改善箇所説明図

改善の内容

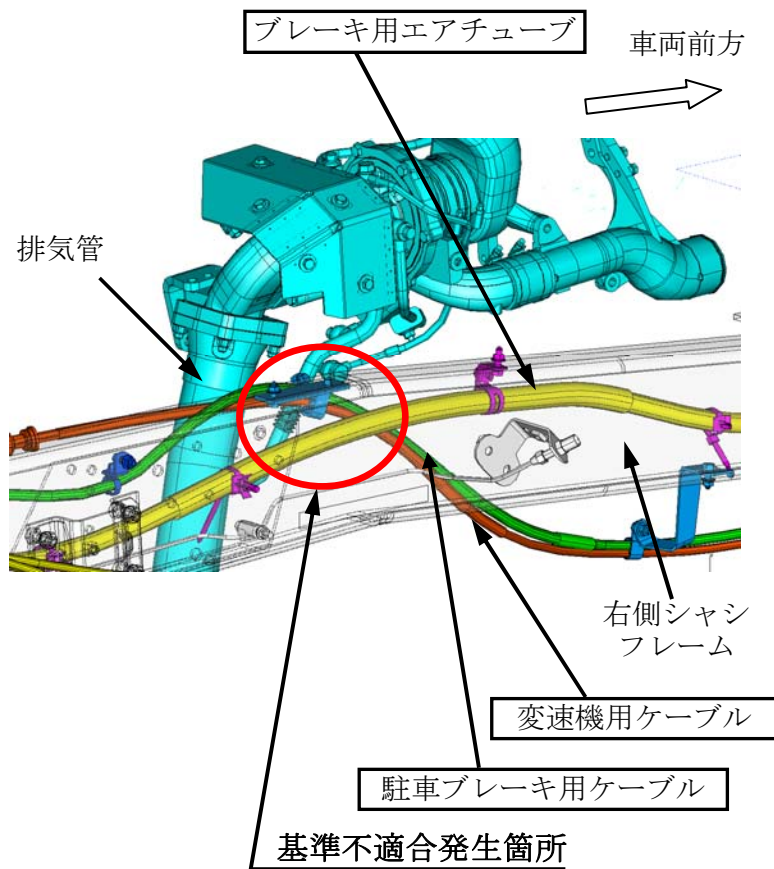
再生制御式DPFを搭載した車両において、排気管付近に配索されたブレーキ用エアチューブ、駐車ブレーキ用ケーブル及び変速機用ケーブルが、高温になる場合がある。そのため、そのままの状態で使用を続けると、エアチューブやケーブルが溶損し、制動力の低下、駐車ブレーキの作動不良及び変速機の操作性不良となることがある。

全車両、ブレーキ用エアチューブ、駐車ブレーキ用ケーブル及び変速機用ケーブルを対策品と交換する。

注: 内は交換部品を示す。

識別: ターボ下方の当該ブレーキ用エアチューブの固定用クランプに、白色ペイントを塗布する。
